**Rapport d'enquête publique  
sur le projet de ligne 14 Sud  
du réseau de transport public du Grand Paris Express :  
utilité publique  
et mise en conformité des documents d'urbanisme**

Enquête publique conduite du lundi 01 juin 2015 au jeudi 09 juillet 2015

**tome 2 : l'enquête et son déroulement ;  
dépouillement et analyse des  
observations recueillies au cours de  
l'enquête ; analyse du mémoire en  
réponse du maître d'ouvrage**

30 octobre 2015

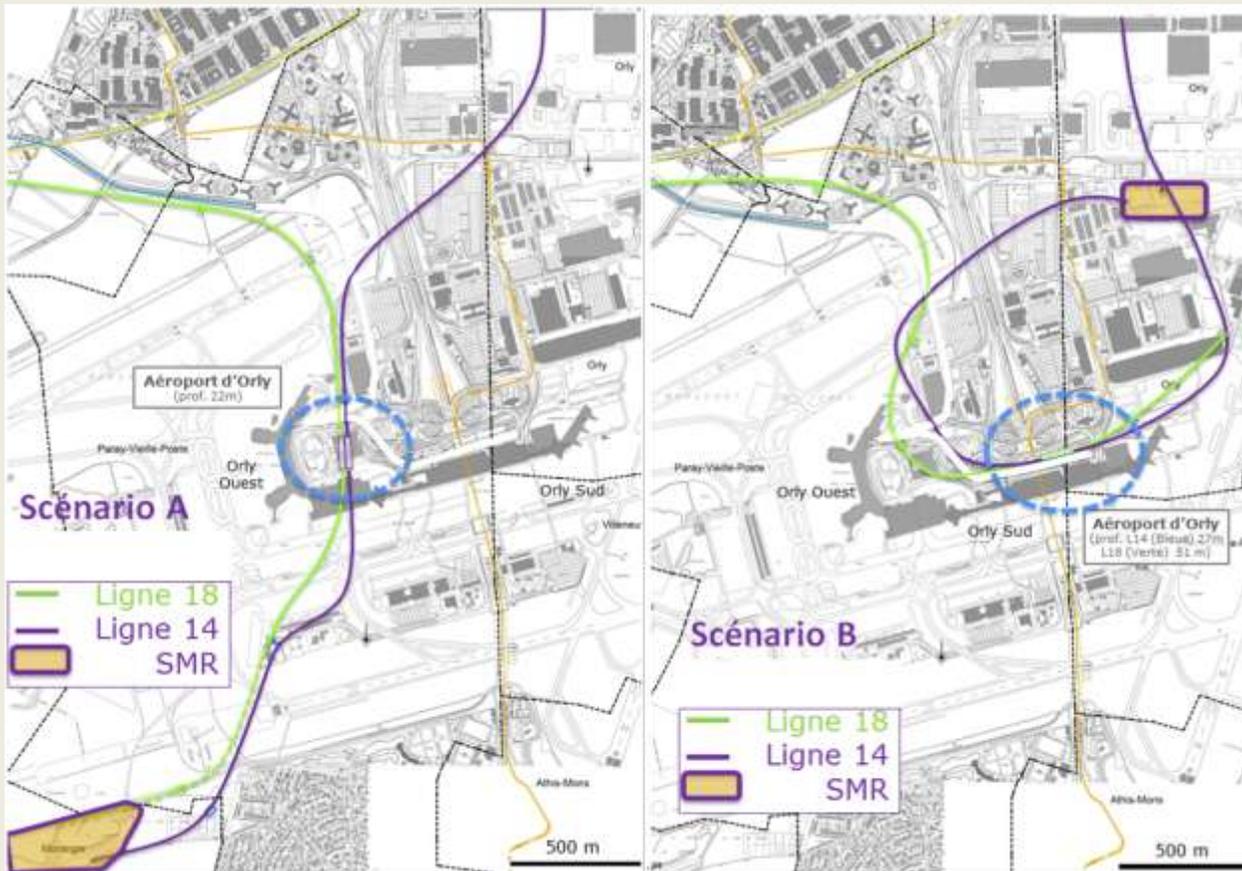
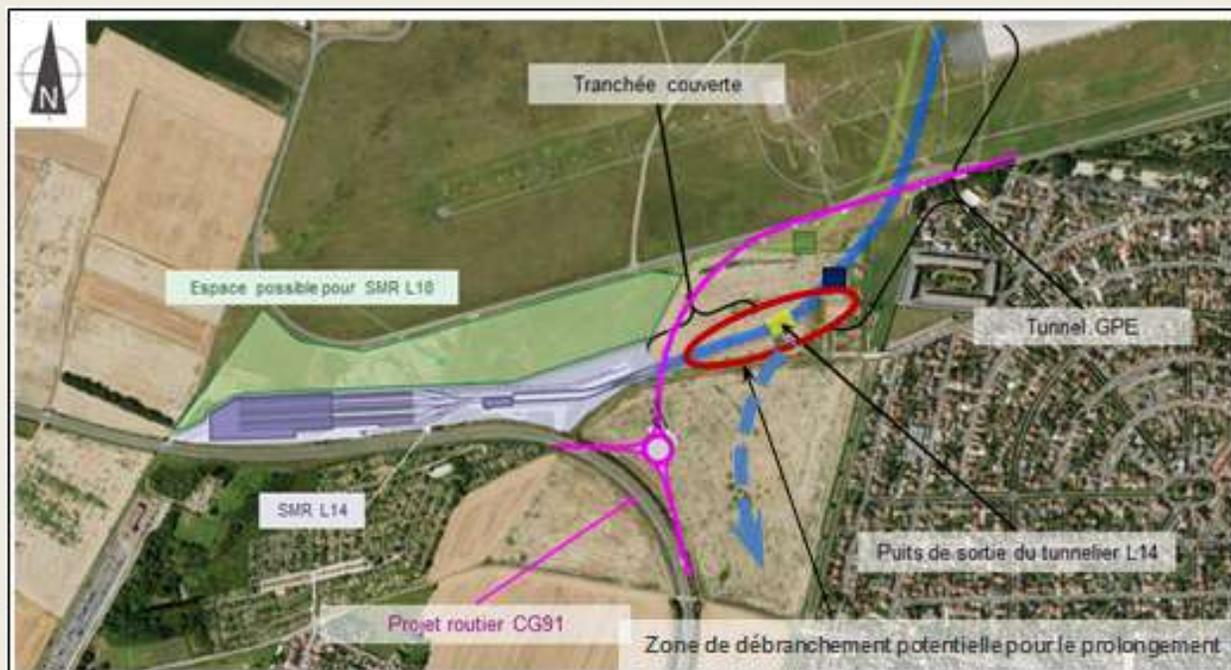
Cette demande a été faite dans un **grand nombre d'observations** écrites émanant du grand public, et des instances officielles .

Deux hypothèses d'implantation de gare ont alors été envisagées afin d'étudier les éventuelles mesures conservatoires associées :

- l'une positionnant la gare au droit du tracé prévu pour l'accès au SMR : elle a montré qu'il est impossible d'implanter une gare au niveau du tunnel avant le SMR, car le plan de voie doit être horizontal dans la gare et impose un tunnel trop profond pour se raccorder avec le plan de voie aérien du SMR. Elle a également confirmé l'impossibilité d'implanter une gare au sein même du site de maintenance et de remisage prévu sans compromettre son fonctionnement ;
- l'autre prévoyant un débranchement des voies (en Y) en amont du SMR : elle a montré qu'un débranchement des voies en amont du SMR par la création d'un ouvrage spécifique permettrait de prolonger la ligne 14 après sa mise en service.

La construction d'un tel ouvrage sort du périmètre fixé par le schéma d'ensemble et n'a donc pas pu être retenue dans le cadre du présent dossier. Toutefois, sa construction postérieurement à la mise en service de la ligne 14 sud, quoique plus complexe, est possible et des mesures d'adaptation du tracé de voies et du tunnel sont étudiées actuellement en phase d'avant-projet dans la zone de débranchement potentielle pour faciliter l'insertion d'un aiguillage.

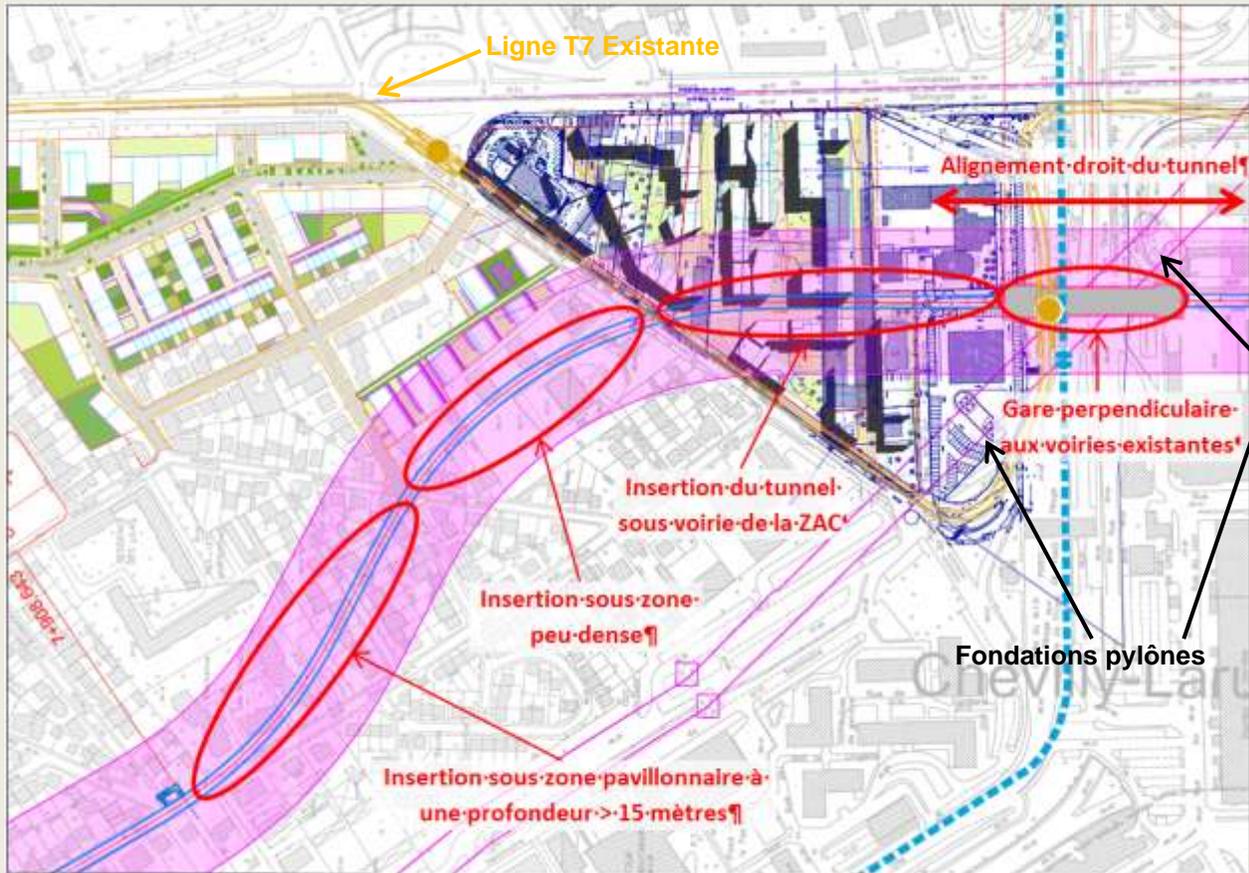
**Contrepropositions :**

- passage plus judicieux par le Parc Petit-Leroy et l'avenue du 11 Novembre à Chevilly,
- tracé rue de Bicêtre, avenue du 8 Mai 45 et avenue du 11 Novembre 1918,
- une gare en biais à MIN-Porte de Thiais, dans le prolongement de la rue Petit Leroy,
- une traversée du MIN.

Le tracé précis et définitif du tunnel n'est pas connu à ce jour pour les raisons exposées dans le paragraphe 2.2 ci-dessus. De la même façon, la localisation des ouvrages annexes peut évoluer à l'intérieur du fuseau ; ces ouvrages sont décrits dans la pièce D4 du dossier de DUP au paragraphe 1.4. Ils sont implantés réglementairement tous les 800m au plus pour permettre l'accès des services de secours par des trappes au sol (cf. arrêté du 22 novembre 2005 relatif à la sécurité dans les tunnels des systèmes de transport publics guidés urbains de personnes). Certains ouvrages annexes seront aussi utilisés pour la ventilation et le désenfumage du tunnel. Dans ce cas, ils sont équipés d'une grille d'aération au sol semblable à celles du métro parisien. L'implantation précise de ces grilles et leurs dimensions seront déterminées par les études aérauliques en

### 2.3.2 La gare Kremlin-Bicêtre-Hôpital

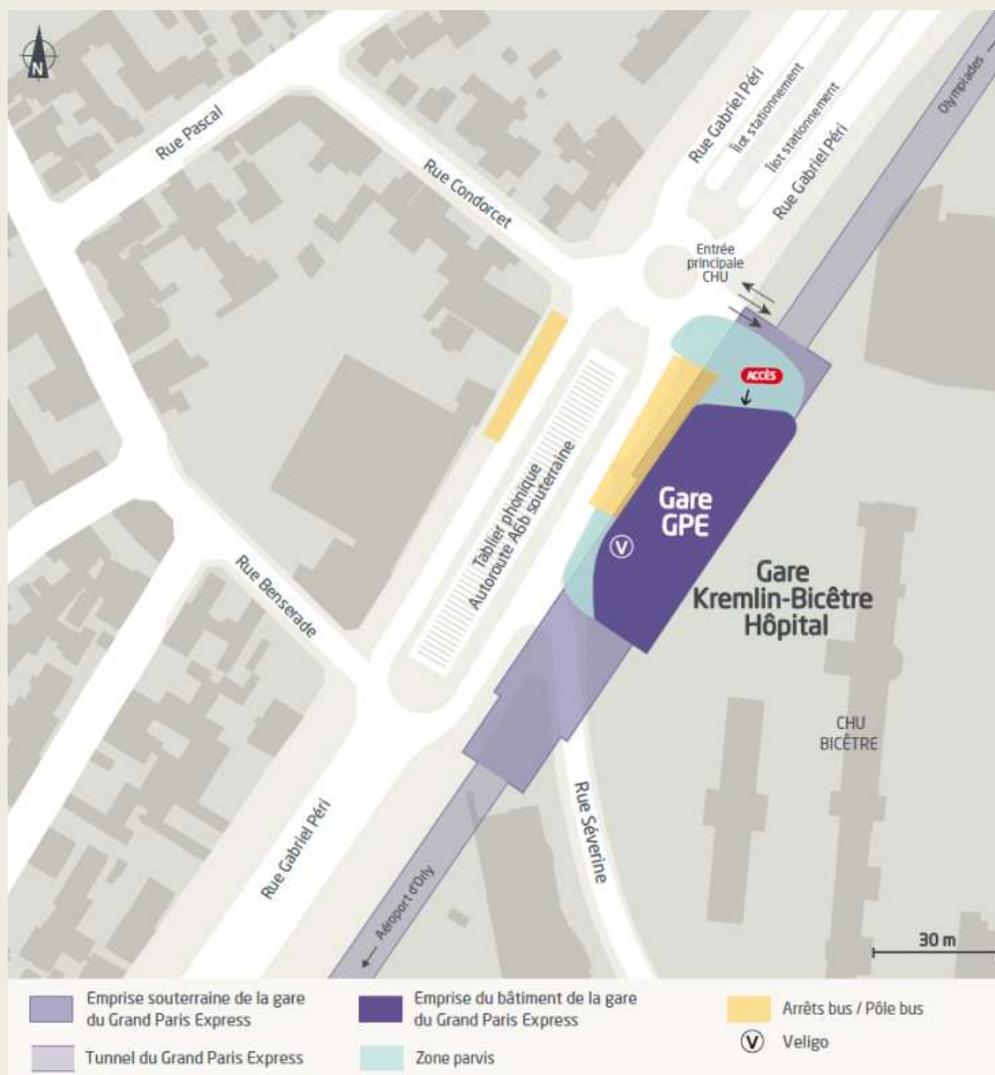
Tenir compte des orientations d'aménagement les plus récentes de l'APHP. Deux accès à la gare.

#### 2.3.5 La gare M.I.N. – Porte de Thiais

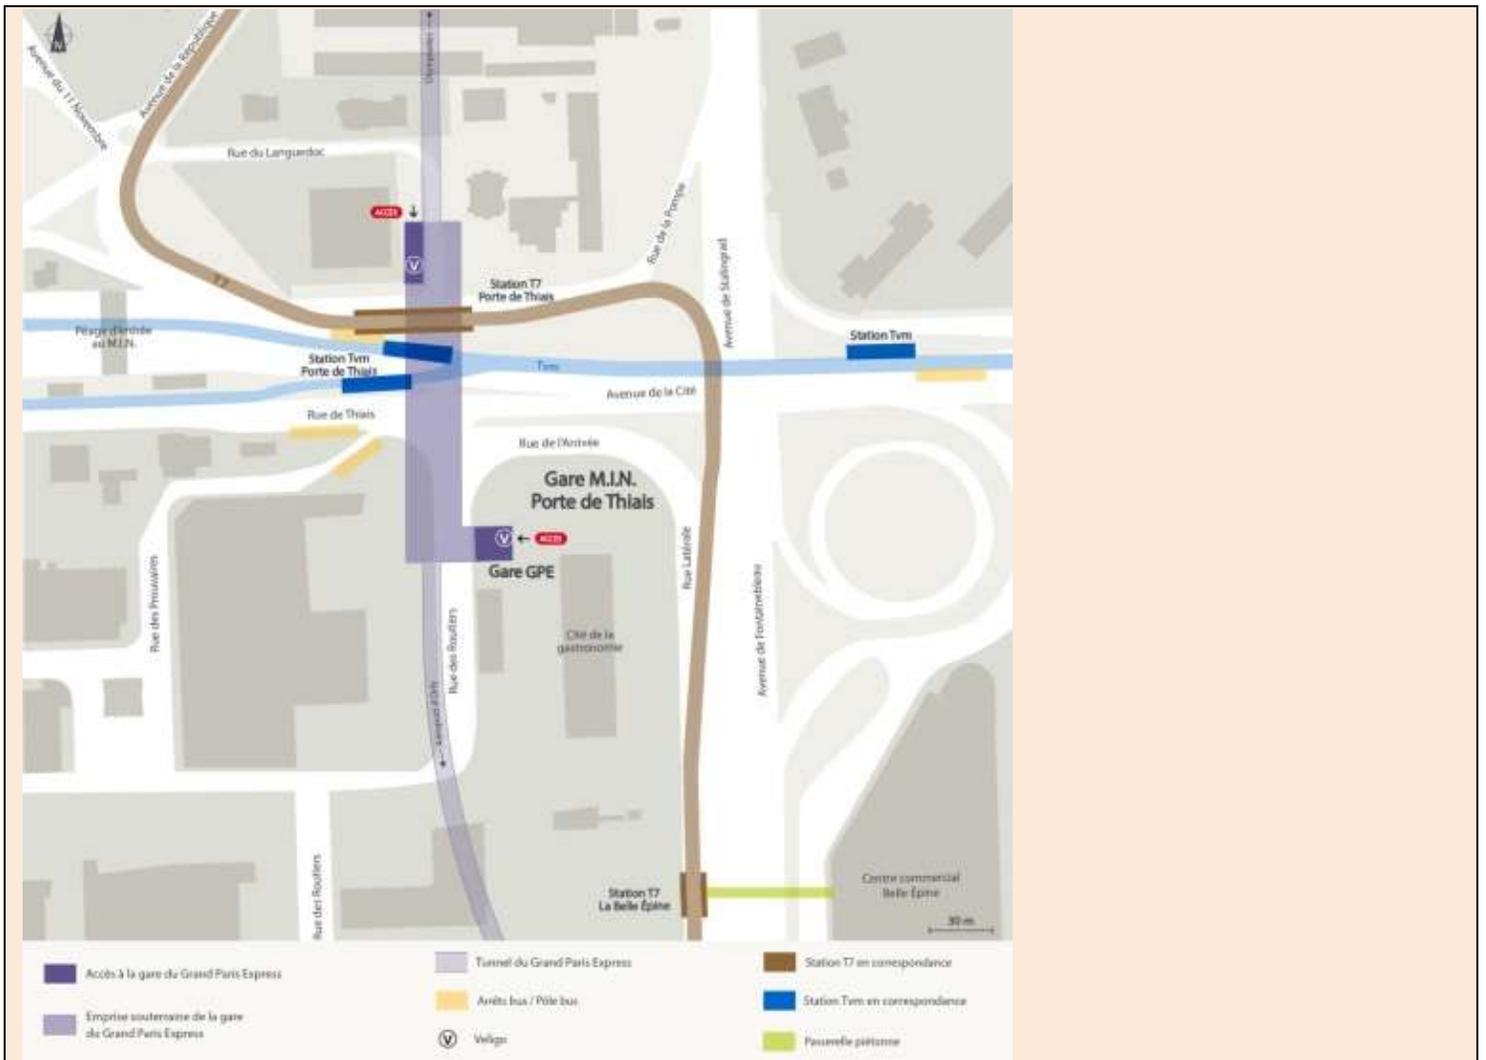
Deux accès à la gare.

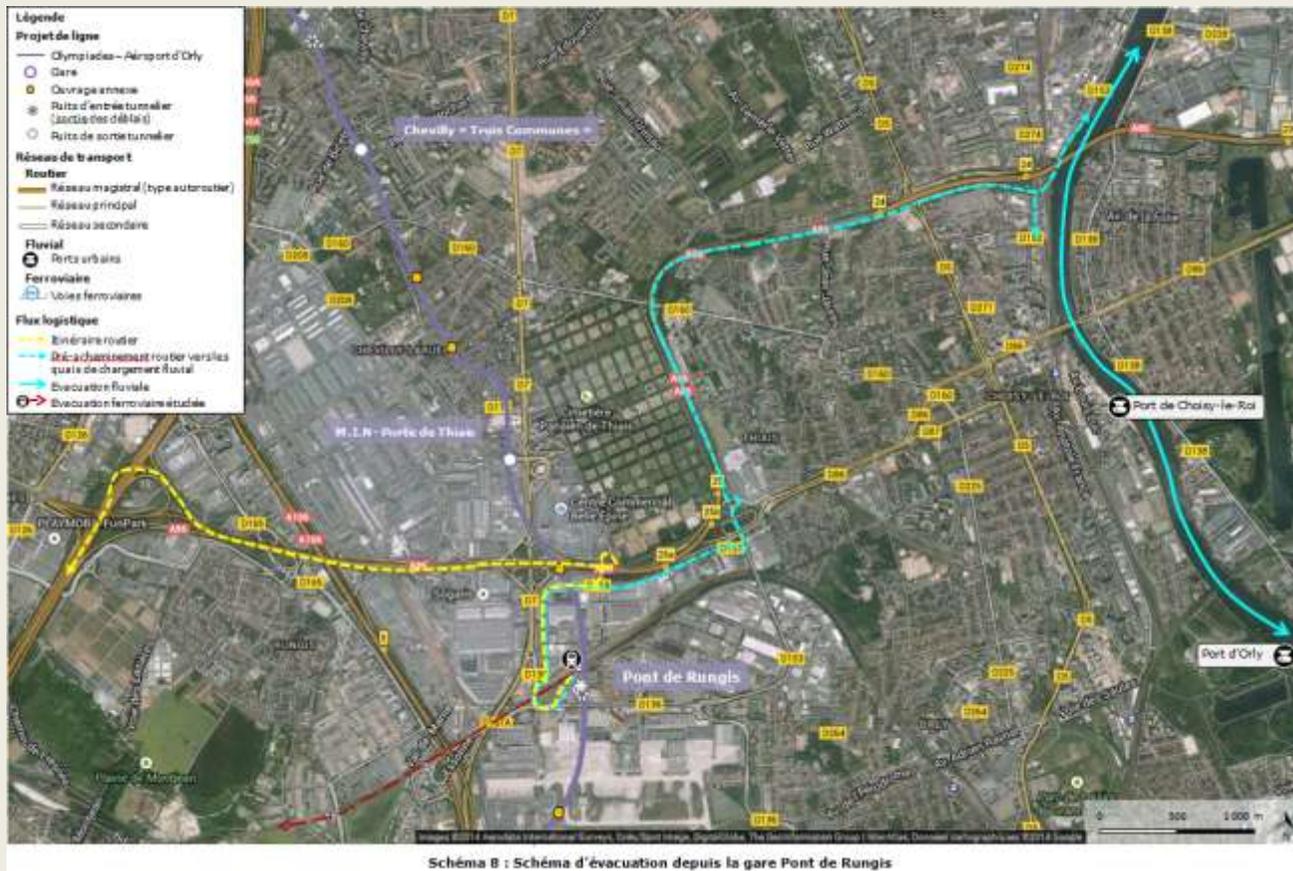
Evacuation des **déblais** par le fer.

Le rail dispose, tout comme la voie d'eau, d'un avantage de grande capacité par convoi et d'un transport sur longue distance permettant d'une part, de limiter le nombre de rotations par camions depuis et vers le chantier et d'autre part, de rejoindre et favoriser l'évacuation vers des installations plus éloignées de la zone de chantier.

Le site de Pont de Rungis apparaît comme un site potentiel pour évacuer les déblais par la voie ferroviaire. Le projet de gare Pont de Rungis de la Ligne 14 Sud (ligne bleue) est situé au sud des lignes ferroviaires exploitées par la SNCF. Ces voies permettent de rejoindre les départements du Nord-Ouest de la France et la Ligne à Grande Vitesse (LGV) en direction du sud de la France. Une partie est actuellement utilisée pour la circulation des voyageurs des lignes du RER C desservant la gare RER existante de Pont de Rungis qui sera en correspondance avec la future gare.

### 3.3.3 A la gare Chevilly-trois communes

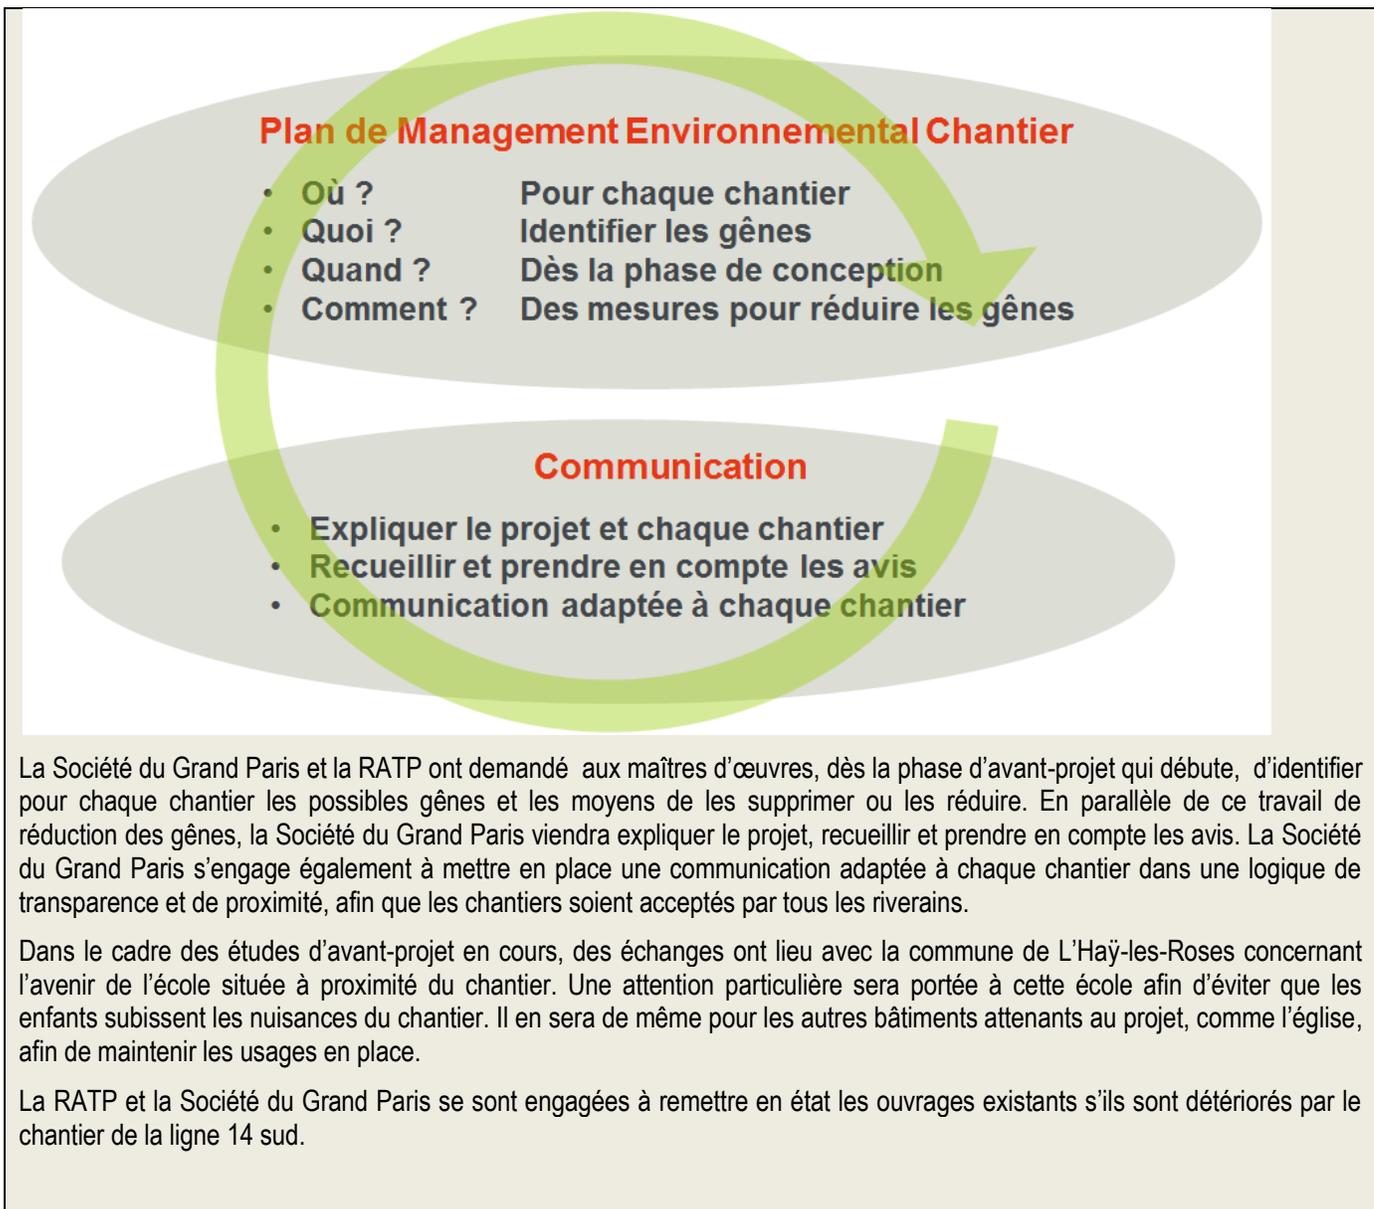
Protection du **groupe scolaire. Voirie**.

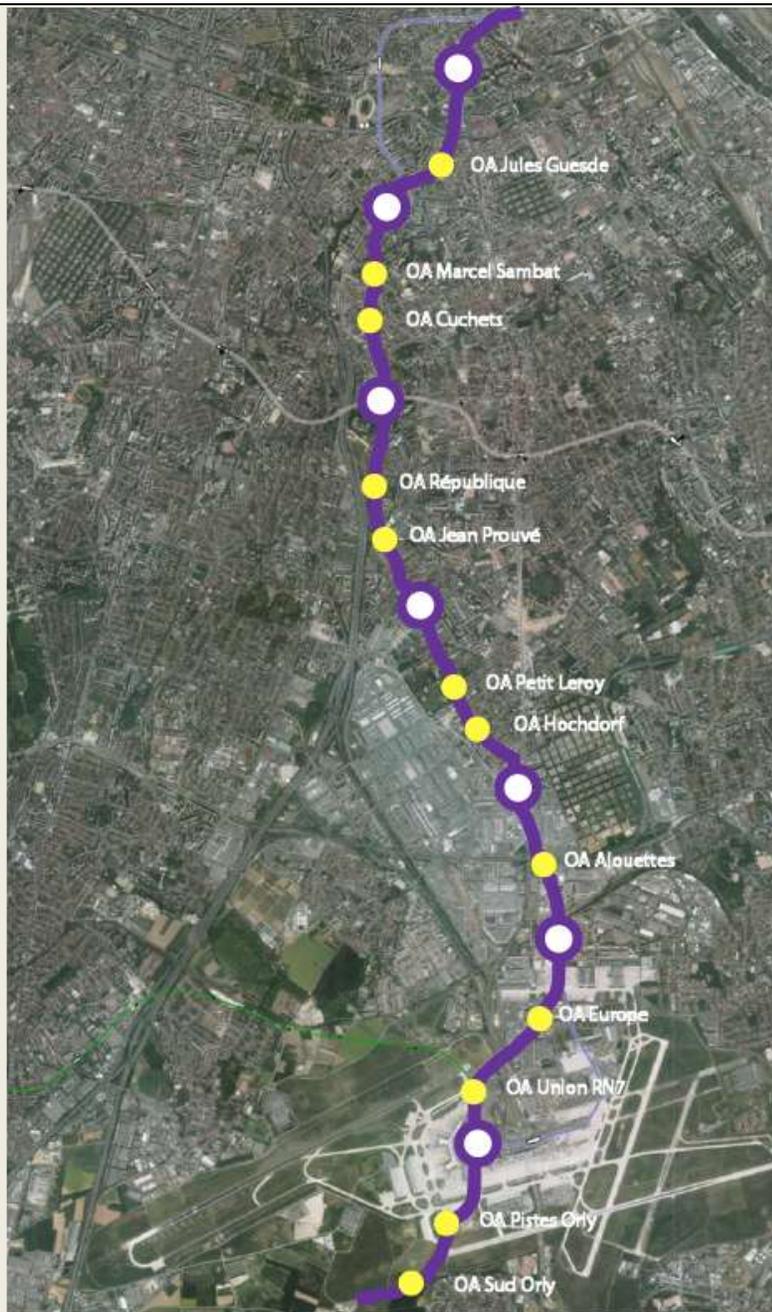
> **Ouvrages annexes d'aération et de secours** : quels sont leurs emplacements potentiels, leurs impacts fonciers ? quelles orientations ont guidé le choix de leurs implantations ?

Actuellement, les études d'avant-projet cherchent à optimiser et à en réduire le nombre. Voici le plan d'implantation actuel d'après les études préliminaires approfondies (EPA) :

Le choix qui a été fait par la Société du Grand Paris est de prioriser au maximum l'implantation des ouvrages annexes au sein de parcelles publiques ou industrielles afin de limiter le maximum l'impact sur des zones d'habitats et les gênes pour les riverains.
